Technische informatie

060207

Sluitplaat Se tbv 18x8 en 20x8

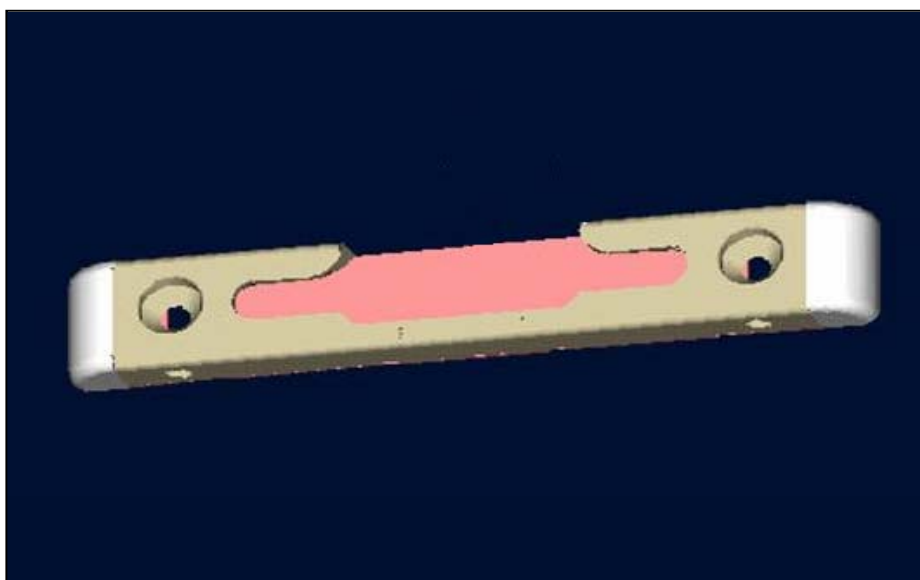
De Se sluitplaten tbv sponning 18mm en 20mm zijn nu aangepast op lengte 110mm. Dit betekent dat de 18mm en 20mm Se sluitplaten nu dezelfde maat hebben als de Se sluitplaten voor diepere sponningen.

Het voordeel hiervan is dat we met 1 mallenset alle systemen kunnen monteren. Het is wel van belang om de verwerkers die nu een aangepaste mallenset hebben voor 18mm of 20mm (lengte 114mm) een nieuwe mallenset aan te leveren.

18mm Se sluitplaat 6-31996-00-0-1

20mm Se sluitplaat 6-32001-00-0-1

Deze nieuwe sluitplaten lopen in onder het oude nummer.
Dit zal inlopen vanaf heden.
